TITLE: Sheet_1		REV: 1.0
	Company: Your Company	Sheet: 1/1
	Date: 2023-12-31	Drawn By: Denjhang

TITLE: Sheet_1		REV: 1.0
	Company: Your Company	Sheet: 1/1
	Date: 2024-01-22 Drawn By: Denjhang

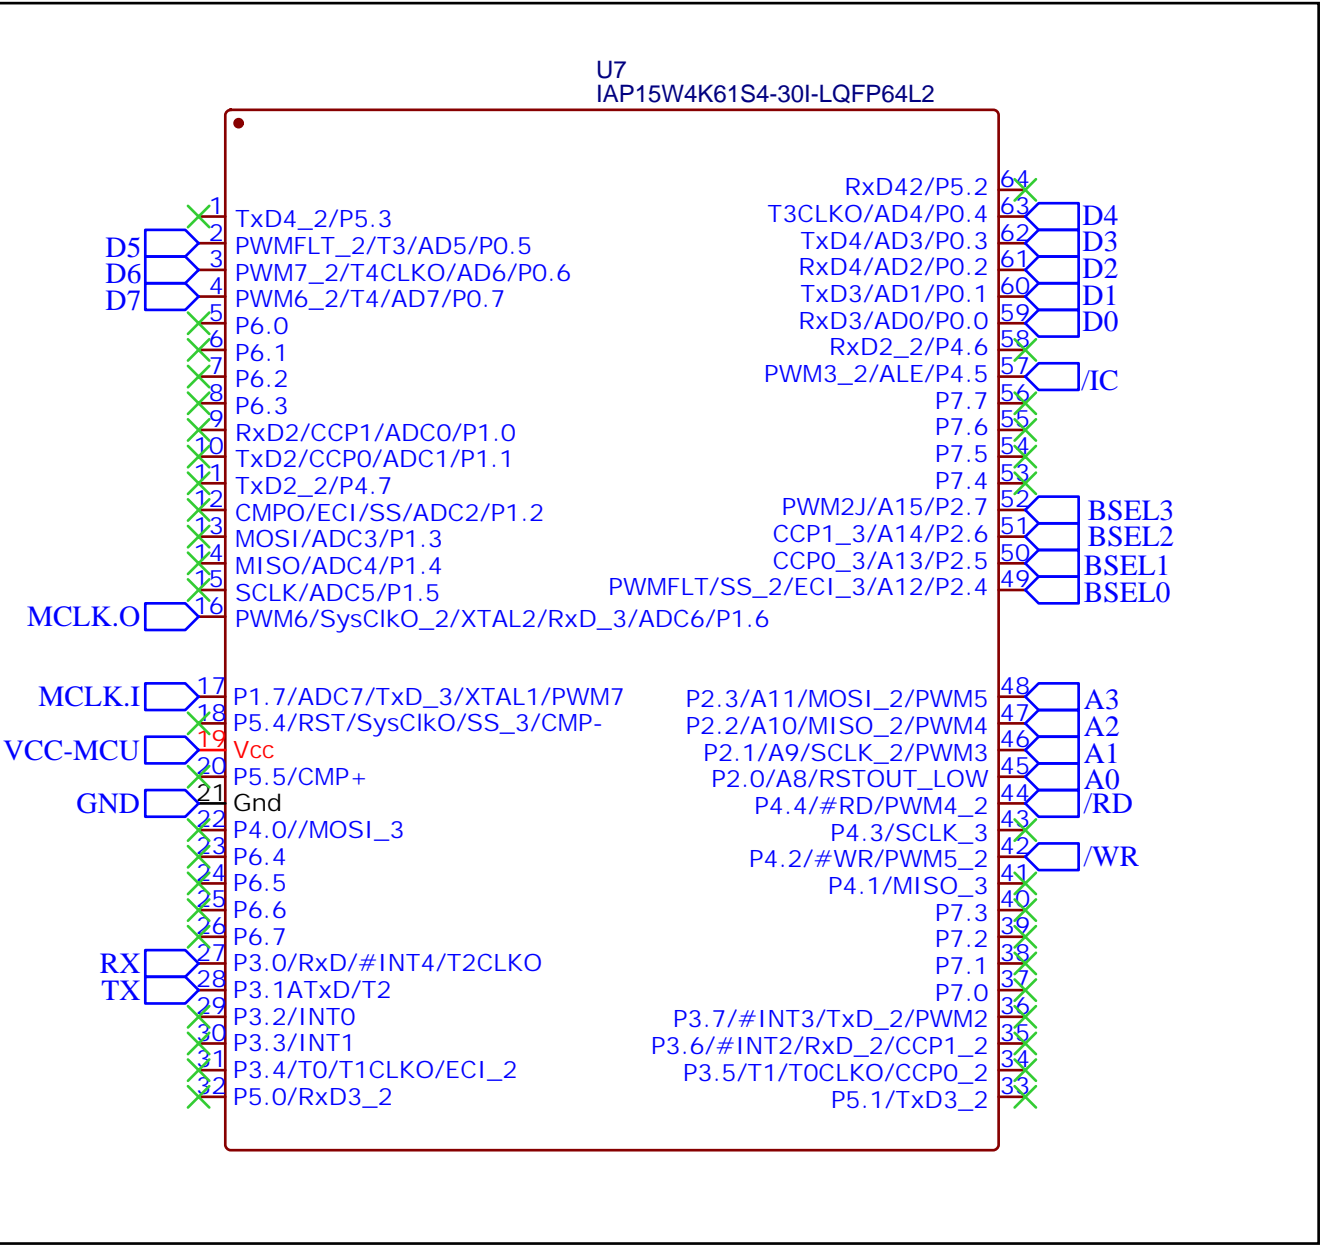
- 1.修正总线的线序，目前左右颠倒
- 2.已删除DC-DC稳压模块，那个会啸叫
- 3.删除二极管，保留整流管
- 4.添加大量滤波电容，大容值
- 5.修复DC口的错误接线
- 6.修复Vbias电容值，添加电解电容
- 7.检查PCB的DC口，修复机械干涉问题。

- 1.使用宋工的贴片LQFP64L2版本MCU
- 2.精简滤波电容
- 3.删除Work-LED
- 4.全局替换电容4.7u
- 5.已修复机械干涉问题
- 6.
- 7.
